Mission régionale d'autorité environnementale

**Avis en date du 13 février 2020
de la Mission régionale d'autorité environnementale d'Île-de-France,
sur le projet de construction d'un établissement industriel nommé « Phoenix », dans la zone d'aménagement concerté (ZAC) des Linandes, à Cergy
(95)**

Figure 2: Délimitation des périmètres successifs de la ZAC des Linandes (Extrait du plan des ZAC figurant dans les annexes du PLU de Cergy approuvé le 17 décembre 2015)¹².

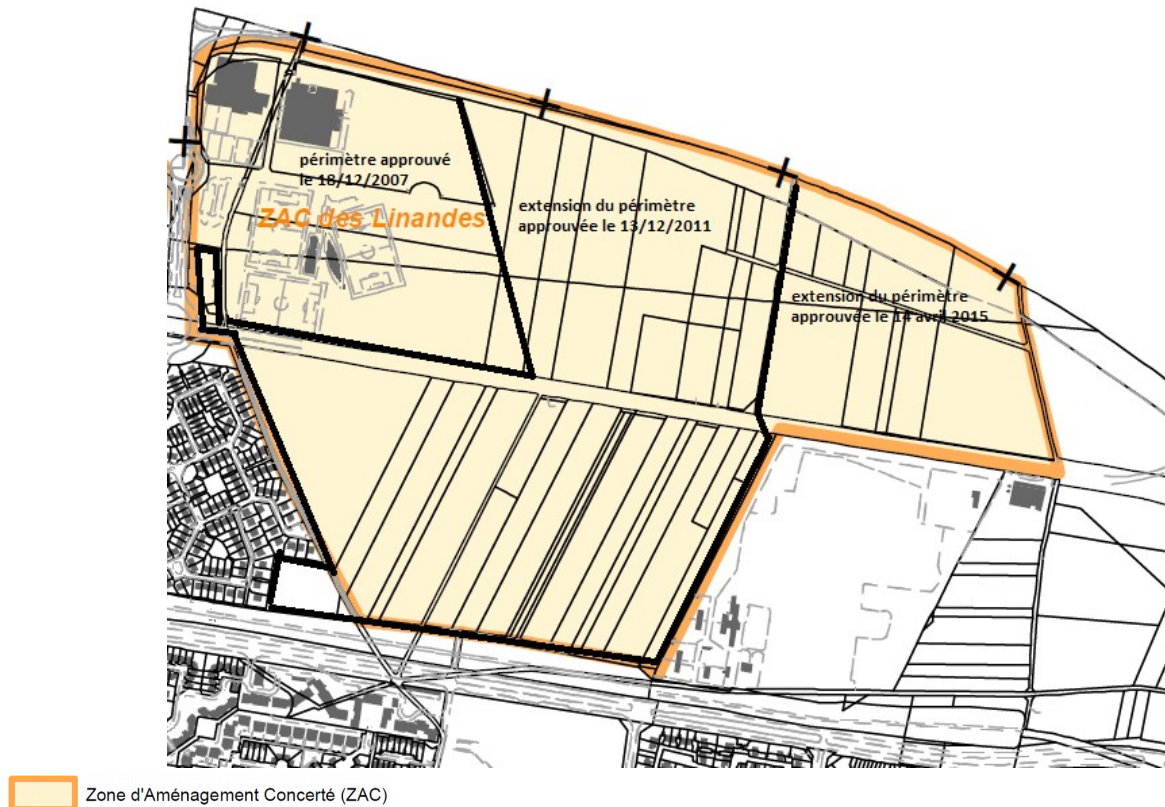
Les éléments de contexte de l'étude d'impact traitant de la ZAC des Linandes (p.40 à 44) apparaissent trop succincts et n'explicitent pas la dernière extension de la ZAC en 2015. Il convient aussi d'explicitier l'articulation du projet avec le programme de la ZAC, tel qu'il résulte de la révision approuvée en avril 2015. En effet ce programme prévoit une surface de plancher de 35 000 m² pour l'ensemble du secteur occupé par le projet de 15 000 m², permettant ainsi la réalisation du projet d'établissement industriel par la société Dassault-Aviation¹³.

La MRAe recommande que le contexte réglementaire du projet (ZAC des Linandes, PLU de Cergy notamment son OAP relative à la Plaine des Linandes) soit précisé dans l'étude d'impact.

Figure 4: Evolution du plan de zonage du PLU de Cergy entre 2007 et 2015 (Extrait du rapport de présentation du PLU de Cergy approuvé le 17 décembre 2015).

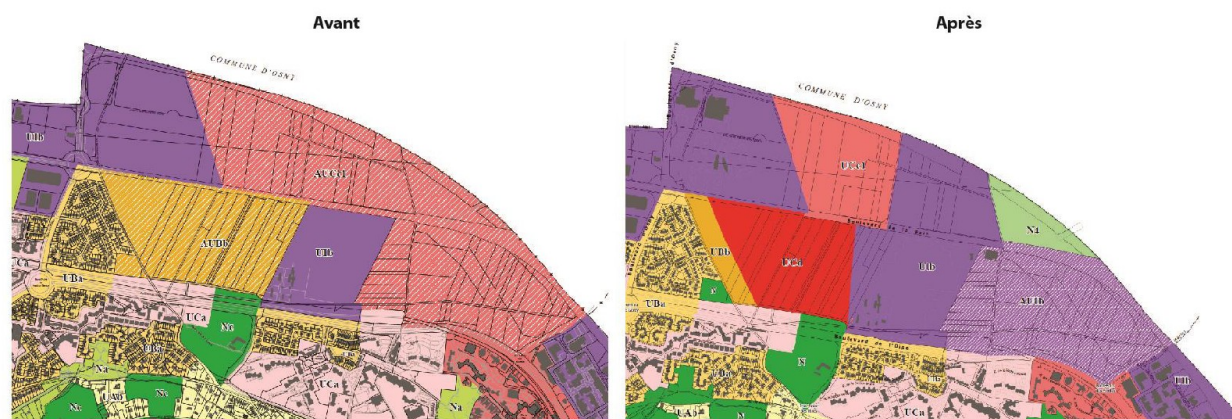
sont peu détaillées dans l'étude d'impact (pages 122 et 259). Cette étude indique seulement que « le PLU [de Cergy a] inscrit [...] l'ensemble de la Plaine [des Linandes] en zone [à urbaniser] AU et [a] inscrit dans son PADD les orientations principales du projet » (figure 3). Ces informations semblent correspondre au PLU de Cergy approuvé le 5 avril 2007, avant la création de la ZAC des Linandes, alors que ce document d'urbanisme a été révisé depuis, par délibération du 17 décembre 2015, notamment pour reclasser en zone urbaine UCc1 et Ub, les secteurs d'extension du périmètre de la ZAC précités classés en zone à urbaniser dans le PLU approuvé le 5 avril 2007¹⁵. (figure 4) Cette révision a eu également pour effet de définir les principes d'aménagement de la ZAC des Linandes dans une orientation d'aménagement et de programmation (OAP) qui n'est pas présentée dans l'étude d'impact. Cette OAP comporte l'orientation « Veiller aux liens du nouveau quartier avec la ville (localisation indicative) » qui concerne le site du projet À noter que cette révision du PLU a été dispensée de réaliser une évaluation environnementale par l'autorité environnementale (préfet du Val d'Oise).

Figure 6: Extrait du plan de masse de la demande de permis de construire pour la réalisation du projet « Phoenix ».

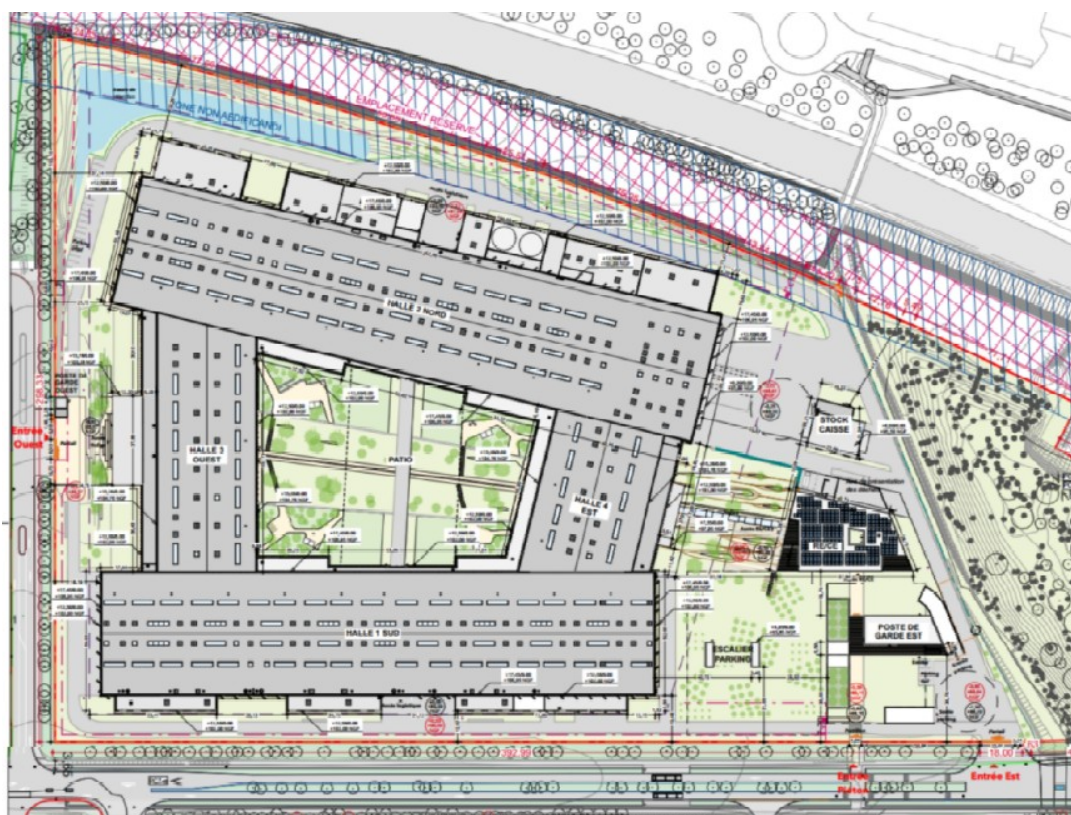
L'OAP de la Plaine des Linandes n'est présentée ni dans l'étude d'impact, ni dans la notice de présentation, alors qu'elle encadre l'aménagement du site du projet avec notamment une orientation : « Veiller aux liens du nouveau quartier avec la ville », dont les tracés sont indicatifs . Il est nécessaire pour la MRAe que l'étude d'impact présente comment le projet traduit cette orientation favorable à la circulation des piétons et des cyclistes. Or l'examen du dossier conduit la MRAe à considérer que le chemin piétonnier public (identifié comme piste cyclable sur la carte p 132) assurant la liaison entre Cergy et Osny (passage inférieur sous le boulevard de la Paix, passage supérieur sur l'autoroute A15) serait interrompu au niveau du projet, sans qu'un itinéraire de substitution soit identifiable et que le principe de liaison est ouest au droit du site ne trouve de traduction dans le projet (figures 3 et 6) .

- **de justifier le nombre de places de stationnement prévues dans le projet eu égard à l'encouragement du maître d'ouvrage au recours à des modes de déplacement alternatifs à la voiture individuelle ;**
- **de présenter comment le projet contribue au maintien ou au développement des liaisons pour piétons et cyclistes, notamment la liaison existante dans la partie est du projet,**
- **d'optimiser la localisation des accès au site pour les piétons par rapport aux arrêts de bus**
